# ANALISE À INTRODUÇÃO DE UMA CICLOVIA NA AV. VISCONDE VALMOR ENTRE OS N.ºS 1 E 11

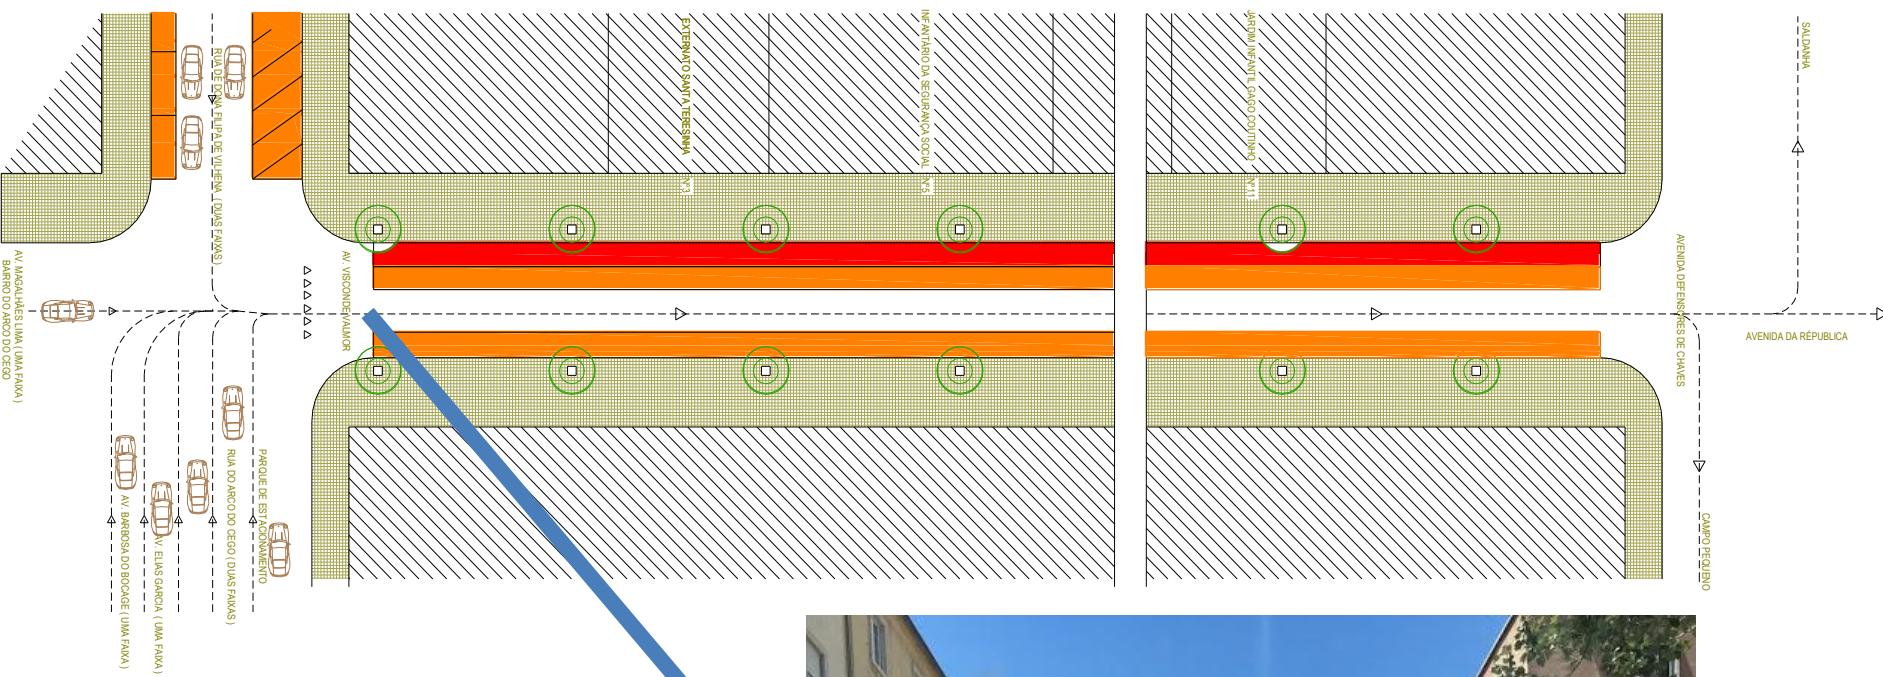
1 – Uma acumulação de trânsito objectiva e desnecessária, similar à que se verifica actualmente na Av. Rovisco Pais, e que resulta explicitamente da:

- Paragem constante de viaturas para deixar as crianças nas três escolas existentes
- Confluência de várias ruas com um único sentido e cuja escapatória é somente esta via

2 – Situações de perigo, totalmente desnecessárias, colocando em risco de atropelamento, adultos e crianças, que saem dos carros directamente para cima da ciclovia.

3 – A largura abaixo do recomendável dos lugares de estacionamento, provocando constrangimentos no correcto aparcamento das viaturas mais volumosas, com a consequente ocupação indevida da faixa de rodagem.

Estas situações são graves sobretudo porque dificultam em muito a passagem de **viaturas de emergência médica, carros de bombeiros etc....**

# Síntese gráfica da proposta

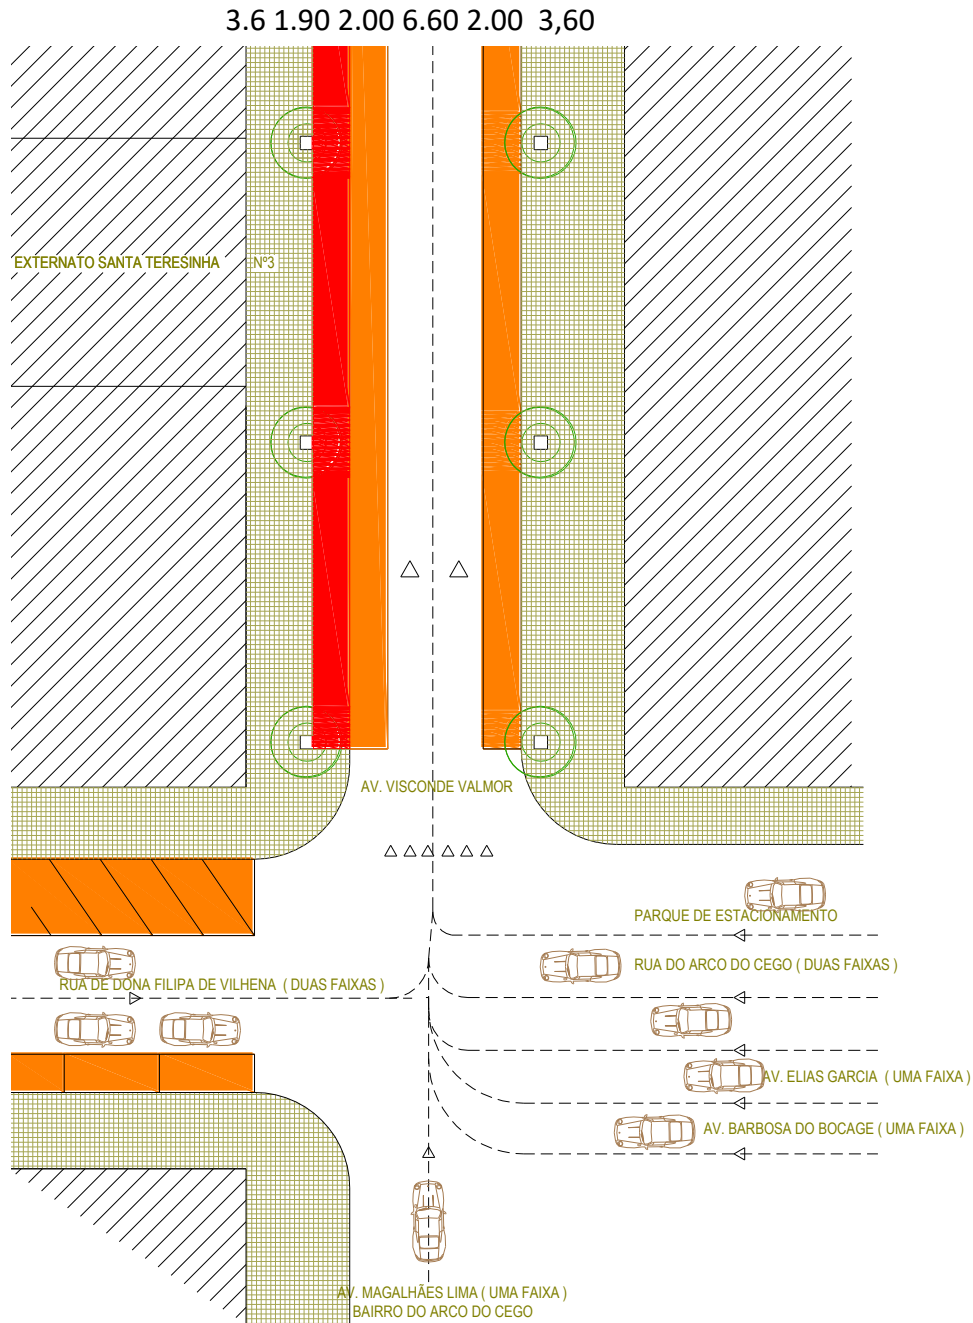
1 - A pré-existência é um arruamento com passeios largos , de +- 5,45 metros, o que para o tráfego pedonal da mesma pode ser considerado até exagerado. Passeios estes notoriamente degradados e a precisar de uma séria intervenção.

2 - Considerando-se que deveria existir uma interligação entre os projectos novos e a manutenção do espaço urbano, esta introdução de ciclovia, deveria ter sido reequacionada com a requalificação dos passeios, e eventual reposicionamento das caldeiras do arvoredos novo, recentemente lá colocado.

3 - Isto permitiria sem grandes custos, pois estamos a falar de árvores novas, que todos estes elementos coexistissem sem se recorrer à supressão da via que tantos constrangimentos se provam que provoca.

- 1- A manutenção das duas faixas de rodagem
- 2- A implantação da ciclovia no Passeio SUL, sendo que:
  - a) devem ser desviadas as caldeiras das árvores do lado sul
  - b) o Passeio SUL ficará com 3,55 metros de passagem
  - c) a ciclovia manterá 1,90 metros de largura
  - d) os estacionamentos ficarão ambos com 2,00 metros de largura
